REUNION PRESENTACIÓN PARQUE BICENTENARIO PREGUNTAS PLANTEADAS POR LA COMUNIDAD

LUGAR: Planetario Distrital
FECHA: Junio 1 de 2011

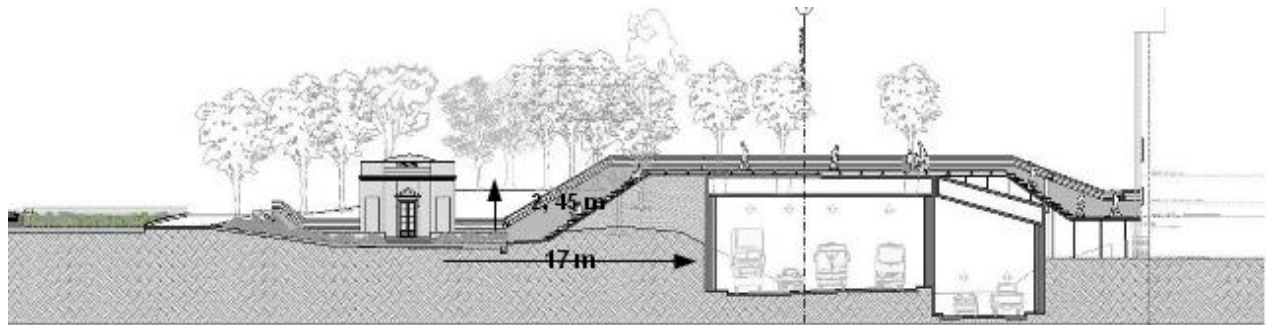
5. Cual Decreto modifica el Plan Director del Parque? Dió Mincultura su autorización para afectar el Parque, que es Bien de Interés Cultural/Monumento Nacional? ¿por qué ajustaron el Decreto 398 ahora? ¿vegetación en el Parque de la Independencia se interviene? ¿cual es la altura de la plataforma por encima del quiosco? “TODOS LOS ARBOLES SE CONSERVAN” ¿en qué material están rampas, senderos? ¿quién los va a cuidar a las especies?

En relación con la altura de la plataforma en el sector del Quiosco de la Luz, es de 2.45m aproximadamente, mientras que la distancia del cajón vial respecto al quiosco es de aproximadamente 17m, tal y como se evidencia en el corte que a continuación se anexa:

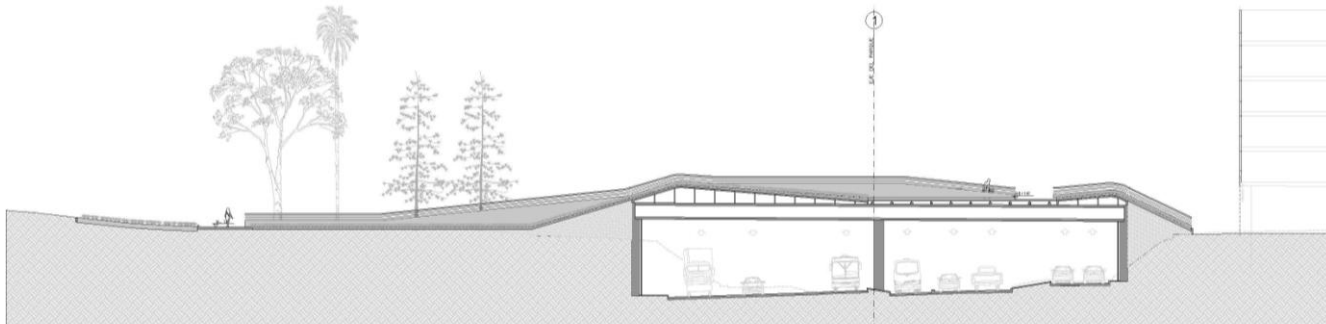
10. No es clara la relación de la propuesta arquitectónica con el Edificio Embajador. Ilustrar más claramente en sección transversal la relación da altura vs. Ancho. Por qué se dio inicio a las obras si no está incluido el diseño de Mazanti en el Plan Director 398 de 2008? Por qué como lo

La propuesta de intervención a la altura del Edificio Embajador busca integrar este edificio de valor patrimonial con el costado norte del Parque de la Independencia. Se genera una plazoleta de acceso que permita evidenciar su condición arquitectónica y al mismo tiempo facilite las conexiones a nivel urbano y de cambio de niveles que se presenta en el sector.

Tal y como se observa en el corte, el diferencia de niveles se maneja mediante taludes que permitirán la conexión sin ir en detrimento de los valores arquitectónicos, urbanos y ambientales presentes en el sector.
